リコール届出一覧表

リコール届出日:平成22年 2月25日

リコール届出番号	2470	リコール開始日	平成22年 2月26日
届出者の氏名又は名称	日産自動車株式会社 取締役社長 カルロス ゴーン		問い合わせ先:お客さま相談室 TEL 0120-315-232
不具合の部位(部品名)	原動機(エンジン制御用電気配線)		
基準不適合状態にあると認める構造、装置又は性能の状況及びその原因	エンジン製造時の検査工程において、検査用電気配線の端子部を変形させたため、エンジン側の電気配線の端子が変形しているものがある。そのため、そのままの状態で使用を続けると、当該配線が接触不良となり、最悪の場合、走行中にエンストして再始動出来なくなるおそれがある。		
改善措置の内容	全車両、当該電気配線に補助電気配線を追加する。		
不具合件数	161件	事故の有無	無し
発見の動機	市場からの情報による。		
自動車使用者及び自動車分解整備事業者に周知させるための措置	<ul style="list-style-type: none"> ・使用者:ダイレクトメール等で通知する。 ・自動車分解整備事業者:日整連発行の機関誌に掲載する。 ・改善実施済車には、運転者席側ドア開口部のドアストライカー付近にNo. 2470のステッカーを貼付する。

改善箇所説明図

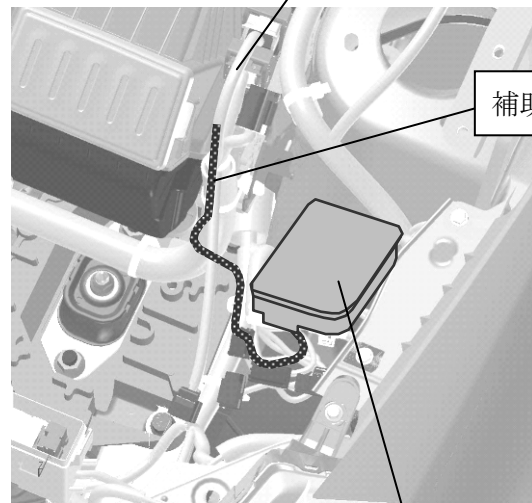
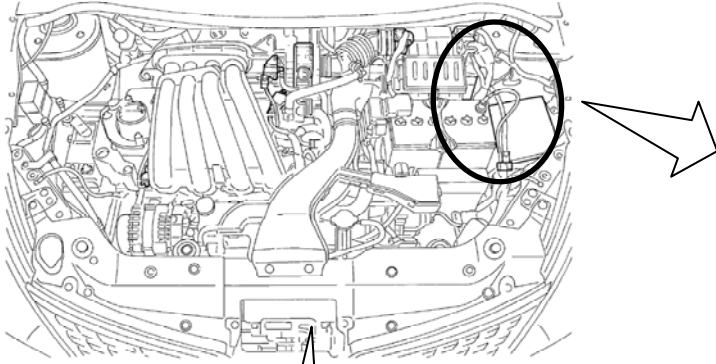
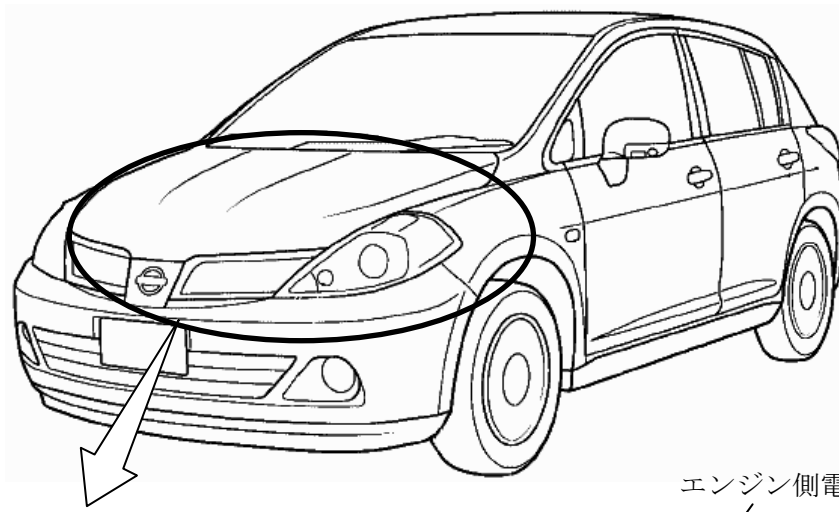
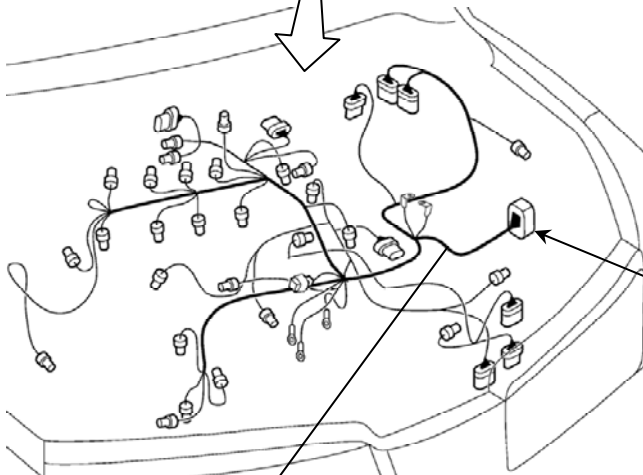
基準不適合発生箇所

エンジン製造時の検査工程において、検査用電気配線の端子部を変形させたため、エンジン側の電気配線の端子が変形しているものがある。そのため、そのままの状態で使用を続けると、当該配線が接触不良となり、最悪の場合、走行中にエンストして再始動出来なくなるおそれがある。

改善の内容

全車両、当該電気配線に補助電気配線を追加する。

識別：銀色のシールをモデルナンバープレートの右横に貼り付ける。
